品番	HN300NW6R	品名	幼児用キャビネット	1 / 4
----	-----------	----	-----------	-------

衛生陶器補修品互換性情報 No. E0028

件名 マルチシンクキャビネット カギの互換性について

件名 マルチシンクキャビネット扉、丁番互換性について

■旧型タイプ

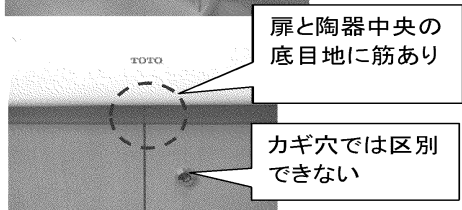
キャビネットのカギ補修品番は新型タイプと異なり互換性がありません。

- ・キャビネット品番:HN300***
- ・発売期間:2007年10月～2014年2月
- ・カギ補修品番:UXGSAX065K

新旧互換性がないので、キャビネット品番末尾R、Sの有無、あるいは上記写真で新旧をご確認ください。

また、2014年2月以降でカギ側右扉を補修交換(UXGSZS022A/BM#**)した場合のカギ補修品番はUXGSAX105Kです。右扉には鍵もセットされてますので、その鍵を使用ください。

■新型タイプ

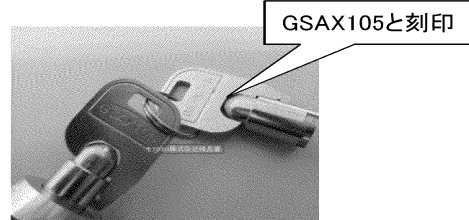
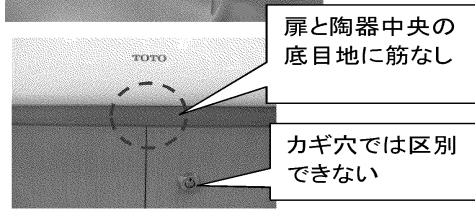
キャビネットのカギ補修品番は旧型タイプと異なり互換性がありません。

- ・キャビネット品:HN300***R/HN300***S
- ・発売期間:2014年2月～
- ・カギ補修品番:UXGSAX105K
